Referència: 1540/0/1

Denominació: Tapa 7 ml recte

Data de l'informe: 21/12/2020

Motiu informe: Amb la modificació del diàmetre interior de la tapa, ara els discs cauen

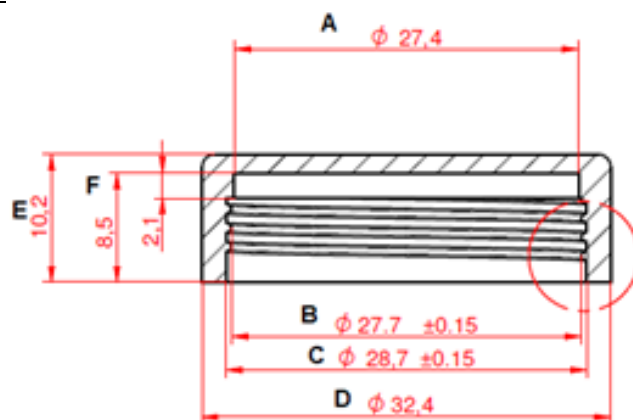
He comparat mides, i la única que s'ha modificat es la del diàmetre de rosca.

Els disc de la tapa es de Ø 27.5 X 2 mm. He fet mostreig dels discs, i van de Ø 27.4 mm a 27 55 mm. Fins ara el diàmetre de rosca l'aguantava, ara fan més, 27.7 mm, per això poden caure.

CONCLUSIÓ: La modificació del diàmetre de la rosca, amb el roscat del tarro s'ha notat a millora, el problema es que ara els discs poden caure. Opcions:

- Demanar un disc amb un diàmetre més gran.
- Millorar la zona d'allotjament del discs sense influir a la rosca.
